Commission économique pour l'Europe**Comité des transports intérieurs****Groupe de travail des problèmes douaniers
intéressant les transports****Groupe d'experts des aspects théoriques et techniques
de l'informatisation du régime TIR****Première session**

**Version 4.3 de la documentation sur les concepts, les fonctions
et les techniques eTIR : amendements****Modifications de la documentation conceptuelle, fonctionnelle
et technique du système eTIR, version 4.2a****Note du secrétariat****I. Introduction – Mandat**

Figure I
Diagramme de l'état de la garantie

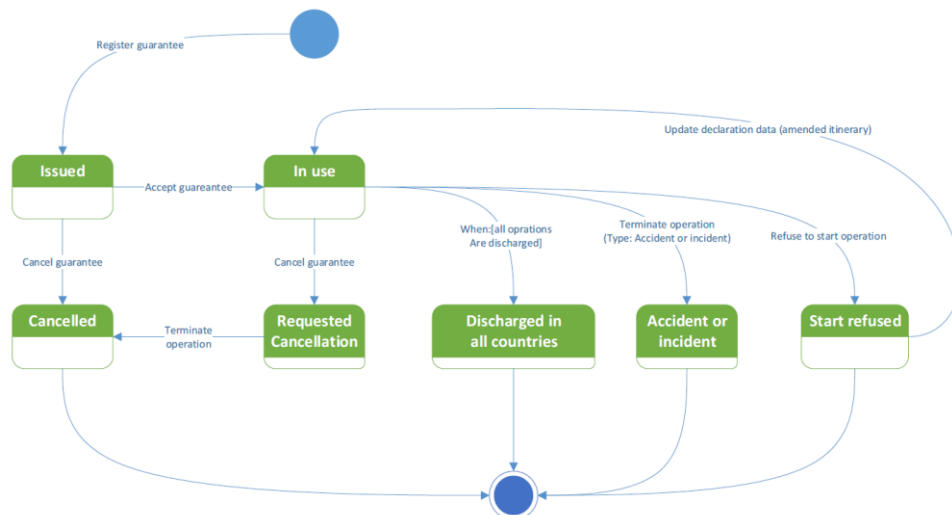
36. La figure 1.12 (diagramme de la séquence Refus de commencer une opération TIR (Refusal to start a TIR operation) du document de spécifications fonctionnelles eTIR montre qu'après la réception d'un message de Refus de commencer une opération TIR (I17), le système international eTIR annule la garantie. Toutefois, lors de la révision de la figure 3 (diagramme de l'état de la garantie) du document sur les concepts eTIR, le GE.1 a accepté l'ajout d'un nouvel état final Commencement refusé (Start refused) de la garantie, qui doit être utilisé après la réception d'un message Refus de commencer une opération TIR (voir ECE/TRANS/WP.30/2020/7, par. 7).

37. Au cours de la réunion préparatoire informelle, les experts ont estimé que l'état Commencement refusé (Start refused) devait être maintenu et qu'il ne devait pas non plus être un statut terminal, mais qu'au contraire, si le transport était en mesure de revenir au point de départ sous couvert de la même garantie, l'état de la garantie pouvait redevenir En service (In use) après le commencement de la première opération du voyage de retour. Si le Groupe d'experts était d'accord avec ce point de vue, la figure 3 (diagramme de l'état de la garantie) du document sur les concepts eTIR devrait être modifiée conformément à l'image ci-dessous et les descriptions, diagrammes d'activité et diagrammes de séquence relatifs aux cas d'utilisation des données de la déclaration Refus de commencer (Refusal to Start) et Mise à jour (Update) devraient être modifiés en conséquence.

38. Le Groupe d'experts souhaitera peut-être se pencher sur cette incohérence et donner des instructions au secrétariat sur la manière de la résoudre.

Figure II
Diagramme de classe des types de garantie

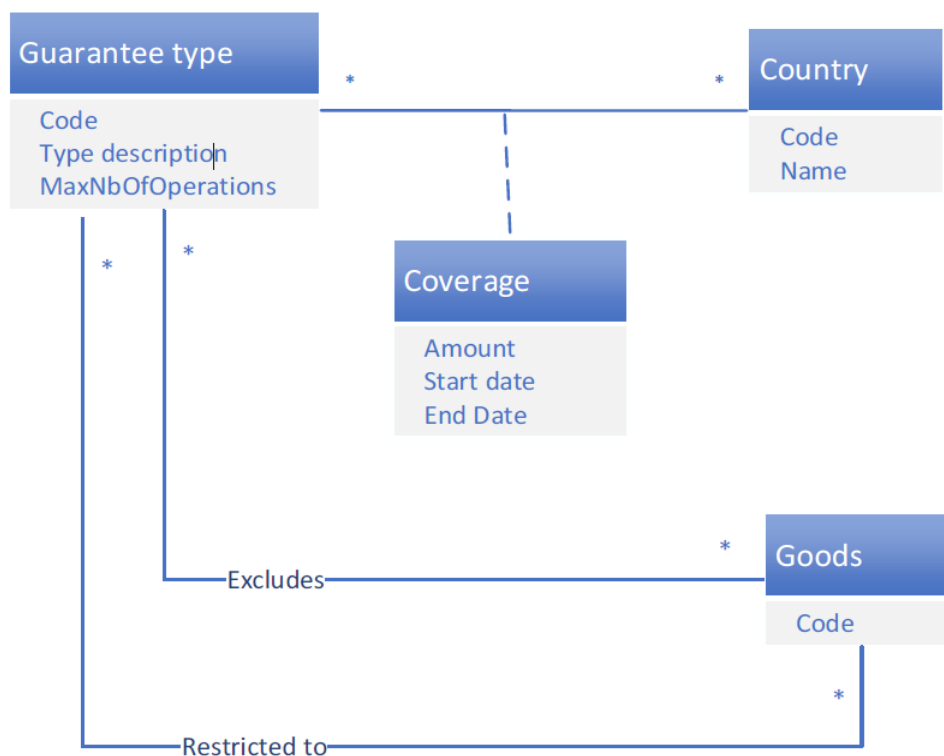
54. La figure 1.16 de la version 4.2 du document de spécifications fonctionnelles eTIR montre clairement que le type de garantie doit également être défini en fonction de son extension géographique ainsi que des limitations ou exclusions concernant les marchandises. En ce qui concerne l'extension géographique, les types de garanties électroniques ci-dessus seront limités aux pays participant au projet expérimental eTIR. En ce qui concerne les exclusions de marchandises, le tabac et certains produits alcooliques devraient être exclus.

55. Il ressort aussi de la figure 1.16 qu'actuellement le tableau « type de garantie » (guarantee type) comprend également un attribut « montant » (amount). Toutefois, compte tenu de l'application actuelle du régime TIR, le déplacement de l'attribut « montant » vers l'association « extension » (coverage) entre « type de garantie » et « pays » (country) permettrait de tenir compte du fait que le montant maximum pris en charge par la chaîne de garantie peut varier d'un pays à l'autre. En outre, l'inclusion d'une date de début et de fin pour cette association permettrait également de noter que le montant maximum pris en charge peut varier dans le temps. Enfin, le remplacement de la description des marchandises au moyen du code des marchandises permettrait de déterminer plus précisément les marchandises exclues d'un type de garantie ou celles auxquelles un type de garantie est limité. Le diagramme de classe de la figure II ci-dessous fait apparaître la manière dont ces changements pourraient se traduire dans la figure 1.16.
